基準不適合発生箇所

改善内容

かじ取りハンドル

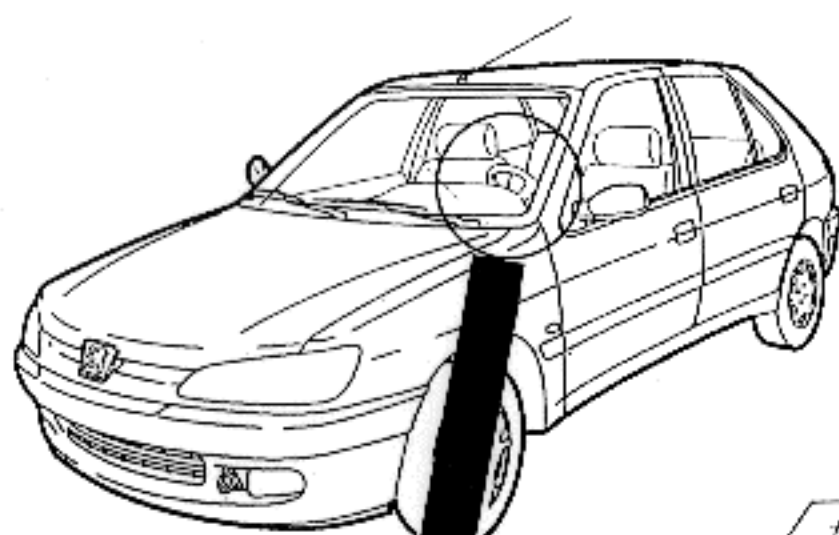
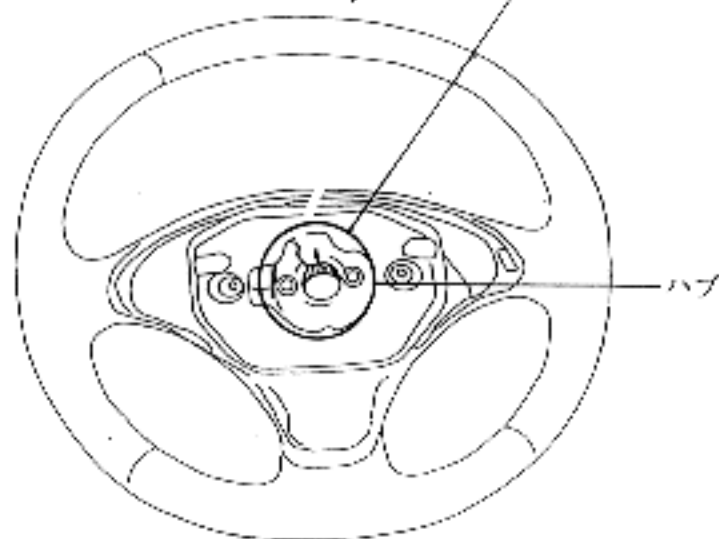
かじ取り装置のかじ取りハンドルにおいて、当該かじ取りハンドルに強度不足のものがあり、そのままの状態で使用を続けると、当該かじ取りハンドルのハブに亀裂が入り、操作性が損なわれるおそれがある。

全車両、当該かじ取りハンドルのハブを点検し、該当するものは良品と交換する。
